**AVIS RELATIF À LA PROTECTION
CONTRE LES EVENTUELS EFFETS NOCIFS ET NUISANCES
PROVOQUÉS PAR LES RAYONNEMENTS NON IONISANTS
GÉNÉRÉS PAR DES ANTENNES ÉMETTRICES STATIONNAIRES**

Commune : ANS - Exploitant : TELENET GROUP

Référence exploitant : LG2432C

Rapport n° 3179 / 2023

Figure 1 : Vue en plan des lieux de séjour et des points de contrôle

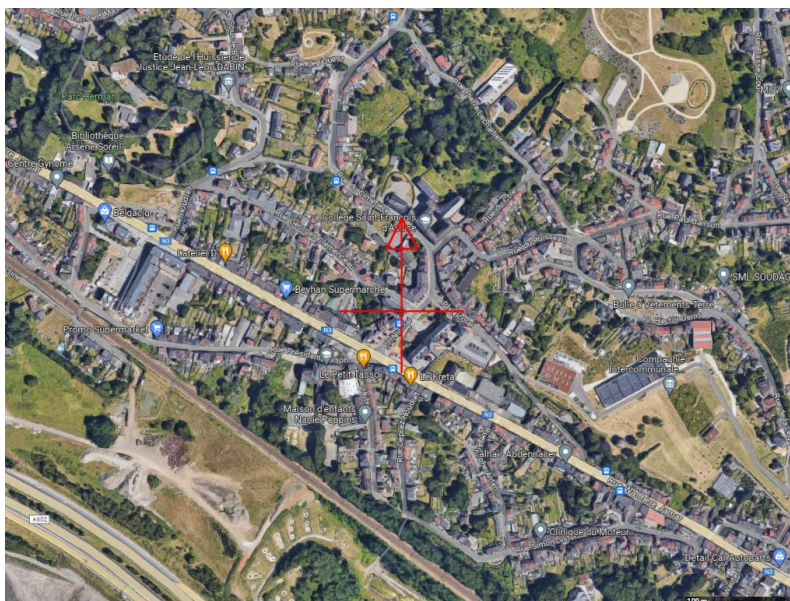
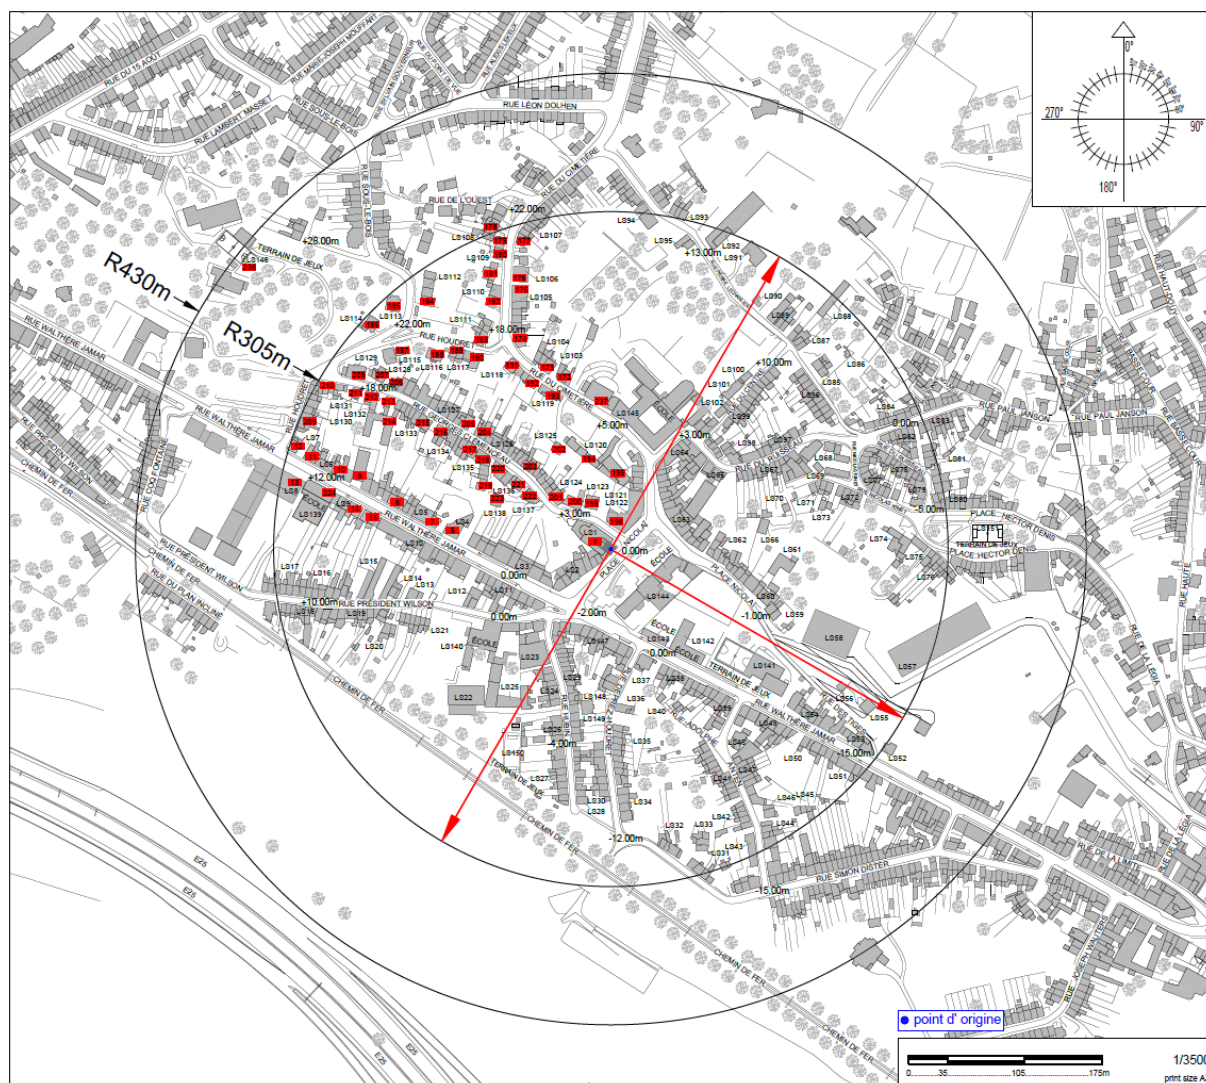
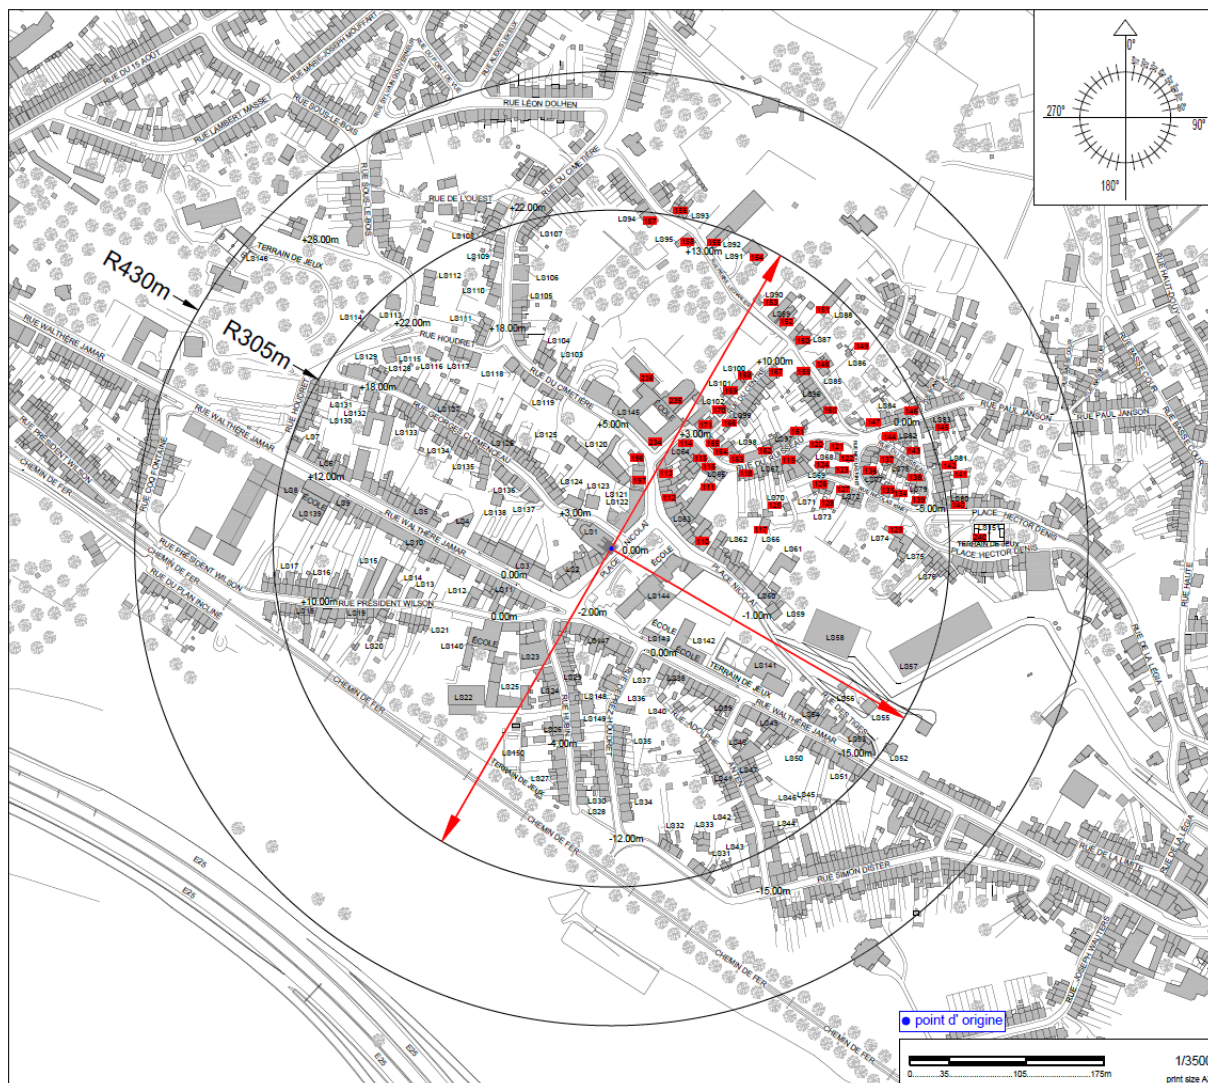
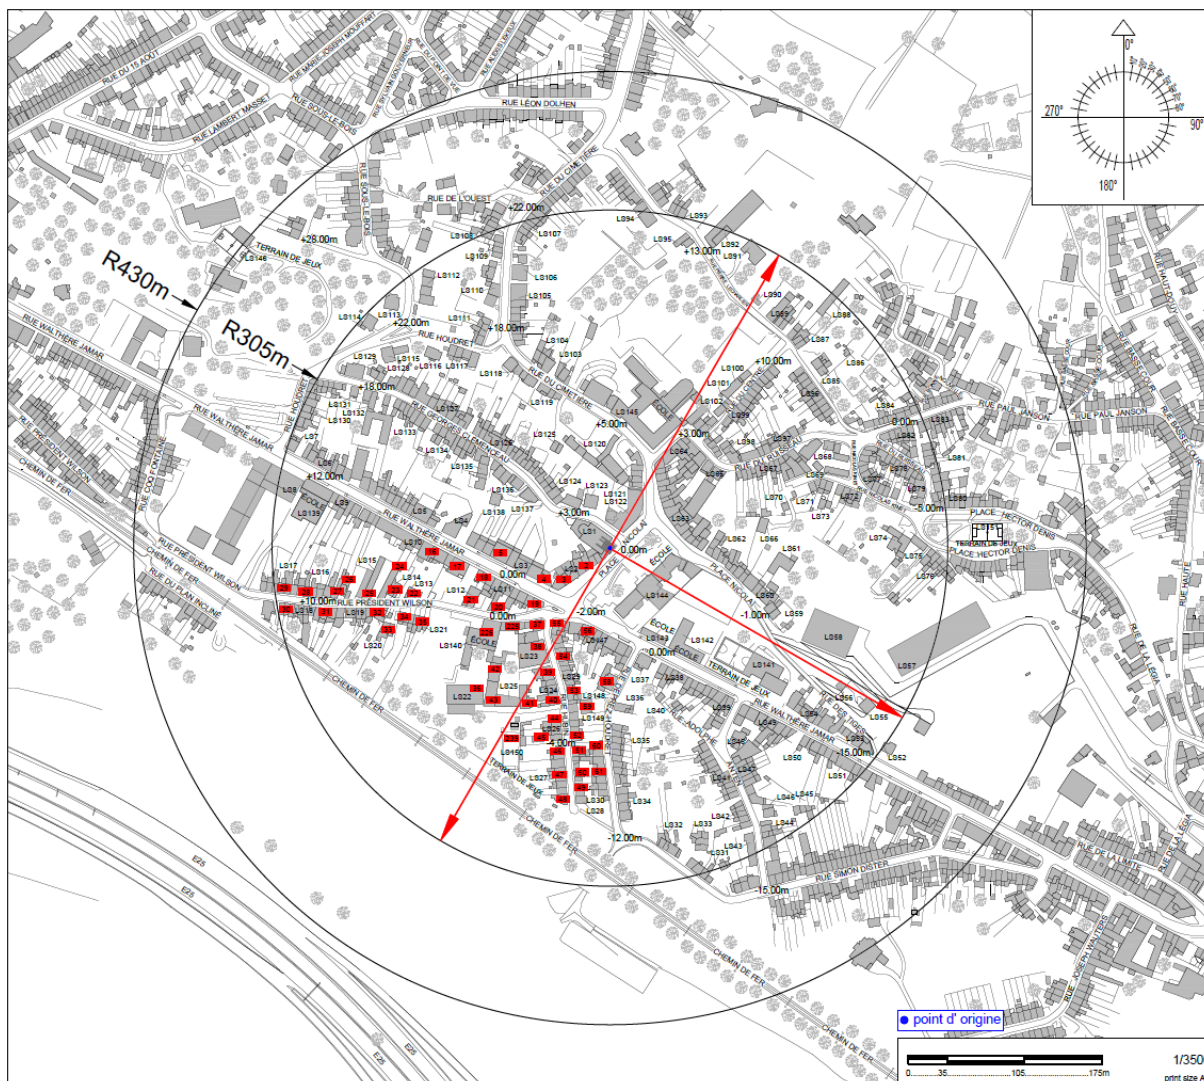
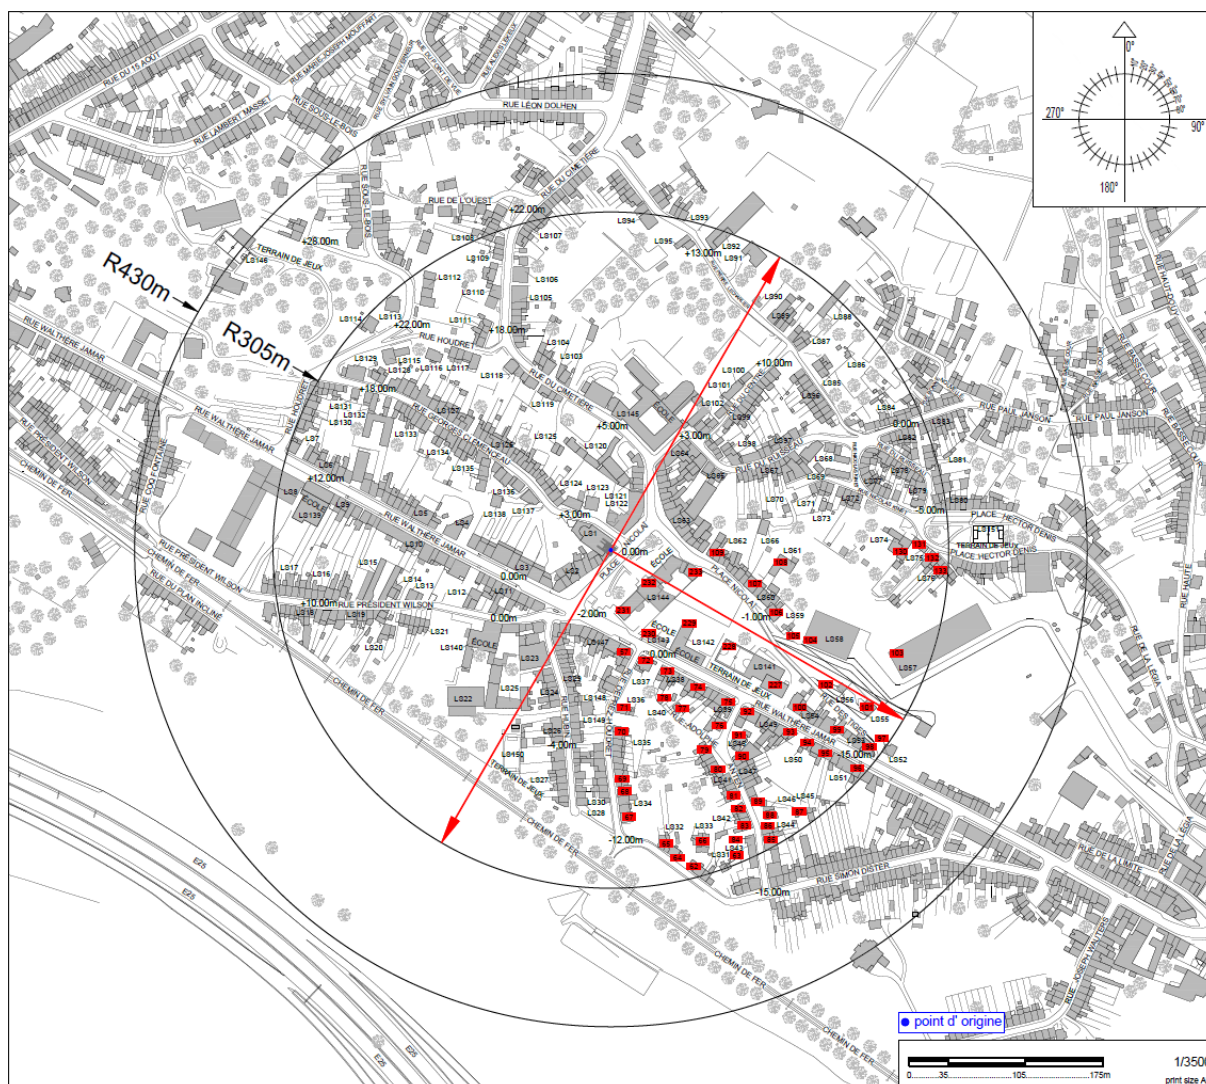
N° point de contrôle	LS	Atténuation (dB)	Indice d'exposition relatif à la limite par installation IE_i
55	LS147	3,0	0,959
197	LS121	3,0	0,795
37	LS23	3,0	0,779
234	LS145	3,0	0,775
54	LS29	3,0	0,747
196	LS121	3,0	0,692
233	LS144	3,0	0,671
19	LS11	3,0	0,658
56	LS147	3,0	0,648
115	LS64	3,0	0,632
114	LS64	3,0	0,611
232	LS144	3,0	0,556
229	LS142	3,0	0,540
39	LS24	3,0	0,539
116	LS65	3,0	0,521
57	LS147	3,0	0,518
38	LS23	3,0	0,482
225	LS140	3,0	0,475
165	LS98	3,0	0,473
164	LS98	3,0	0,448
171	LS102	3,0	0,443
195	LS120	3,0	0,439
228	LS141	0,0	0,428
107	LS60	3,0	0,421
53	LS29	3,0	0,420
235	LS145	3,0	0,414
72	LS37	3,0	0,412
58	LS148	3,0	0,405
109	LS62	3,0	0,405
40	LS24	3,0	0,365
166	LS99	3,0	0,344
163	LS98	3,0	0,343
170	LS101	3,0	0,341
106	LS60	3,0	0,341
73	LS38	3,0	0,332

En ce qui concerne les antennes de l'installation mentionnées dans le tableau 1, la distance maximale à laquelle la limite pourrait être atteinte, à l'extérieur, est égale à 138,1 m. S'il n'y a pas de LS à une distance inférieure, les antennes respectent forcément la limite d'immission.

Dans le cas des LS situés à l'intérieur des bâtiments, une atténuation d'obstacle est prise en compte et il en résulte que la distance maximale à laquelle la limite pourrait être atteinte se réduit à 97,8 m.

Figure 2 : Vue en plan des installations d'antennes dans un rayon de 300 mètres autour de l'installation faisant l'objet de la demande d'avis

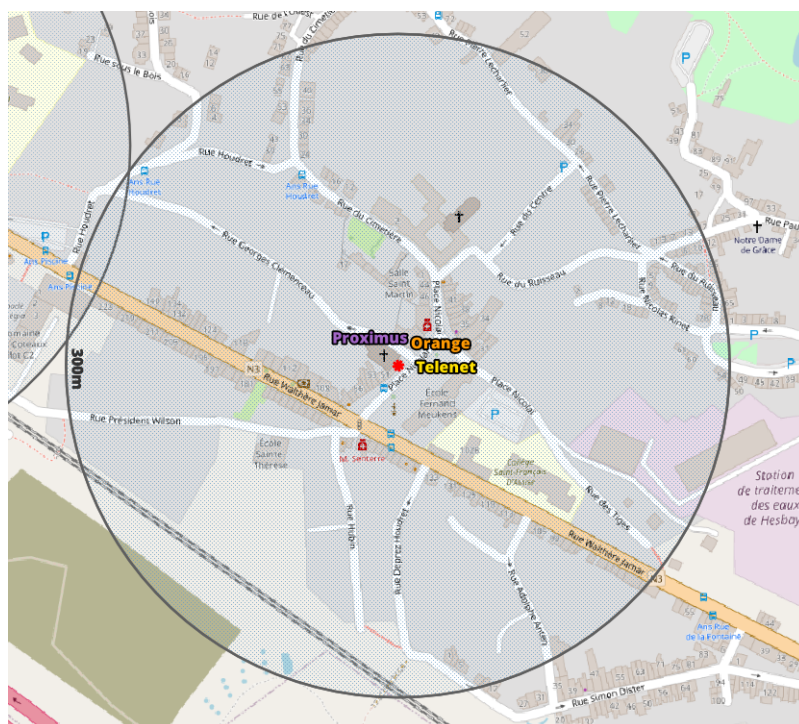
Compte tenu du nombre d'installations localisées dans la figure 2, il apparaît que l'intensité du rayonnement électromagnétique généré, dans les lieux de séjour situés à proximité de l'installation référencée dans le paragraphe 2, par l'ensemble des antennes émettrices stationnaires de l'ensemble des exploitants du même site d'antennes émettrices stationnaires respecte la limite fixée à l'article 4, § 2 du décret.
